**Bebauungsplan Nr. 280, Meerbusch-Strümp, Am Stümper Busch / Kreisstraße K 9n  
Hier: Errichtung Lärmschutzwall**

## Einwände der Anlieger der K9n im Bereich des Bebauungsplans Nr. 281 (Bovert)

## Stellungnahme des Bund für Umwelt und Naturschutz (BUND), Ortsgruppe Meerbusch

**Bebauungsplan Nr. 280, Meerbusch-Strümp, Am Strümp  
Busch/Kreisstr. K 9 n, 1. Bauabschnitt**  
**hier: Stellungnahme als Träger öffentlicher Belange im Rahmen  
der Offenlage**

Abb. 2: Planungsrelevante und gefährdete Brutvögel

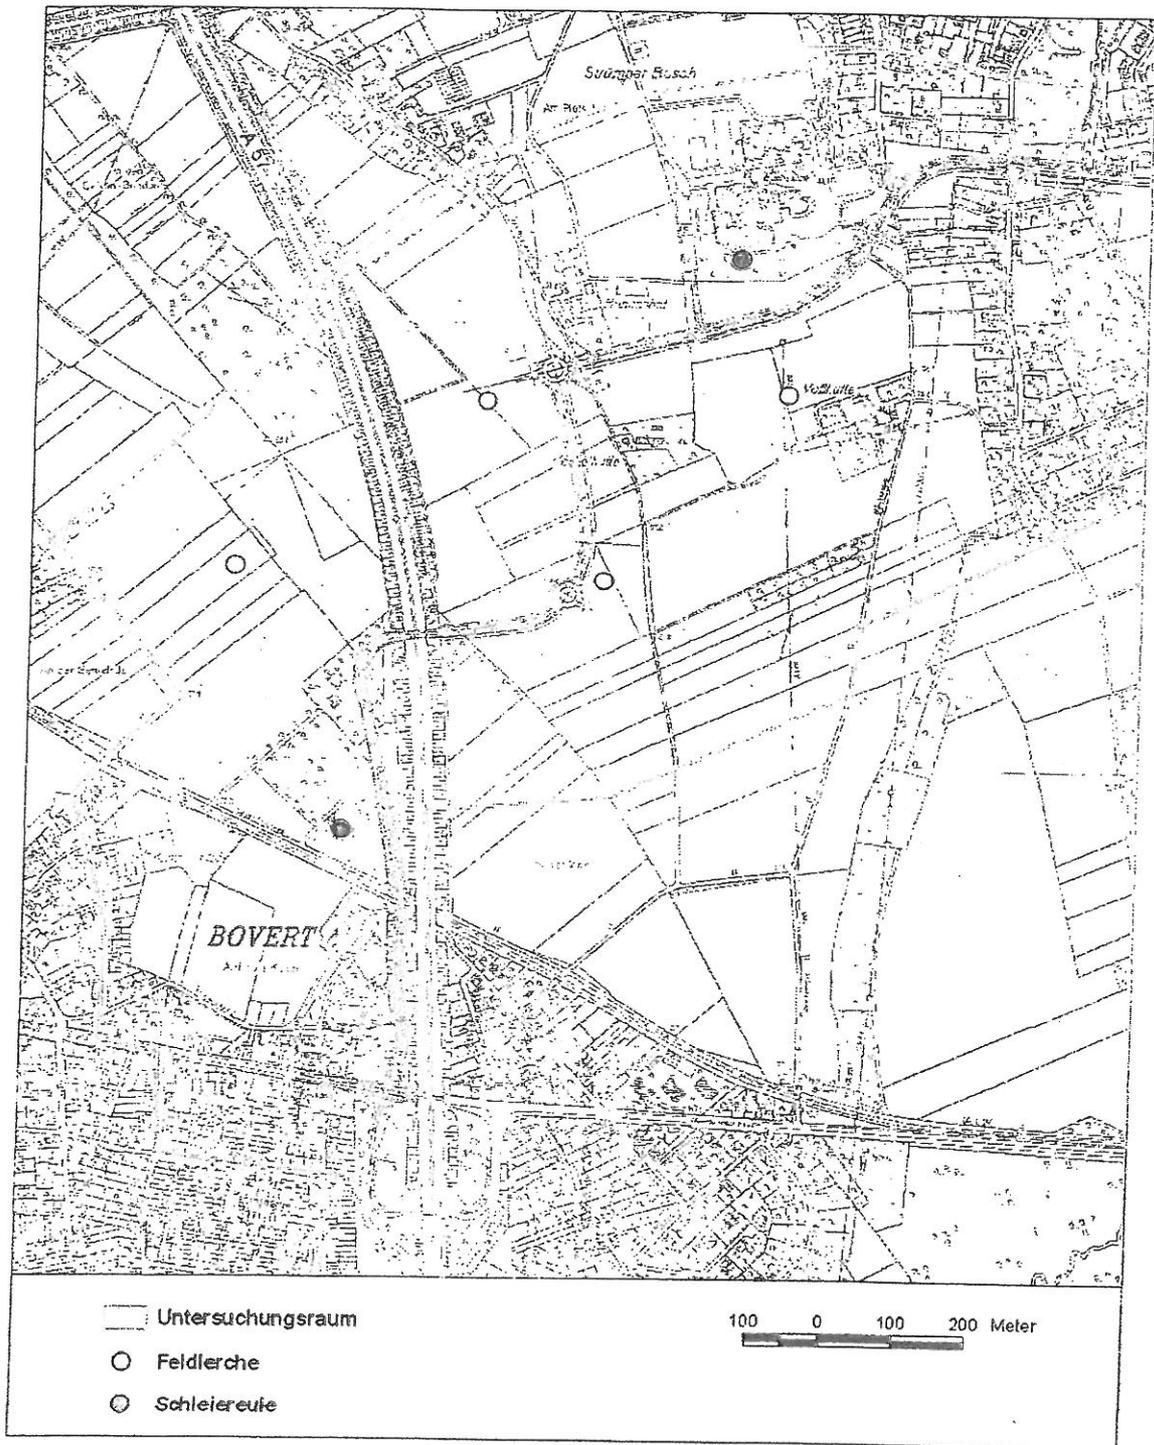
Für die **Schleiereulen** (2 Brutpaare gefunden : 1 östlich, 1 westlich der A57, siehe Anhang): „Um den räumlich-funktionalen Zusammenhang der Lebensstätten auch in Zukunft zu gewährleisten, sollten extensiv genutztes Weidegrünland sowie extensiv genutzte Wiesen/Streuobstwiesen **im unmittelbaren Umfeld** der Brutplätze entwickelt werden. **Diese Maßnahmen sollten möglichst frühzeitig, in Anpassung an den Planungsfortschritt durchgeführt werden.**“ (S. 31 artenschutzrechtl. Prüfung)

Für die **Feldlerchen** (4 Brutgebiete gefunden: 1 westlich, 3 östlich der A57, siehe Anhang): „Um sicherzustellen, dass die Feldlerche **im unmittelbaren Umfeld** Ausweichhabitate findet, sollte eine Anreicherung der Landschaft mit bestimmten Habitatelementen im räumlich-funktionalen Zusammenhang erfolgen. Hierzu zählen extensivierende Maßnahmen wie die Einrichtung sogenannter Lerchenfenster in Getreideäckern und die Anlage von Blühstreifen mit begleitenden Schwarzbrachestreifen im Ackerzentrum auf geeigneten Ackerflächen im benachbarten Umfeld. **Diese Maßnahmen sollten möglichst frühzeitig, in Anpassung an den Planungsfortschritt durchgeführt werden.**“ (S.26 u. S.27 artenschutzrechtl. Prüfung)

- **Standorte der gefundenen Eulen- und Lerchenpaare**

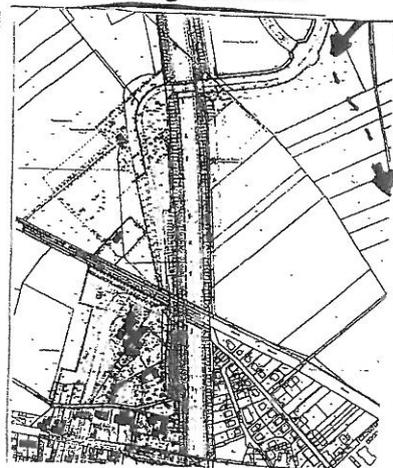
Außerdem zeigt die Abzweigung am südlichen Kreisverkehr eine vorgesehene Abzweigung Richtung Flur 20 in Strümp. Siehe Abbildung

Dies deutet wohl daraufhin, dass die Stadt eine Weiterführung dort in Zukunft plant. Wenn dann dort das Land ohnehin zerschnitten wird, kann die K9n doch jetzt genauso gut dort hingelegt werden: gerade, ebenerdig, preisgünstig. Das dann im Bereich Haltestelle Boverth liegende Ende würde die Autos auch zur Autobahn bringen ohne zusätzliche Belastung der Meerbuscher Straße. Bei geschlossener Bahnschranke am Bahnhof Osterath geht der Rückstau jetzt gelegentlich schon bis zur Ausfahrt Neubaugebiet „Im Kamp“. Mit Frischemarkt und K9n Ende dort erwarten wir in solchen Momenten totales Verkehrschaos. Es gibt Schätzungen, die von einem Anstieg von bisher 12.000 Autos auf 16.000 – 20.000 Autos sprechen, wenn K9n und Frischemarkt kommen.
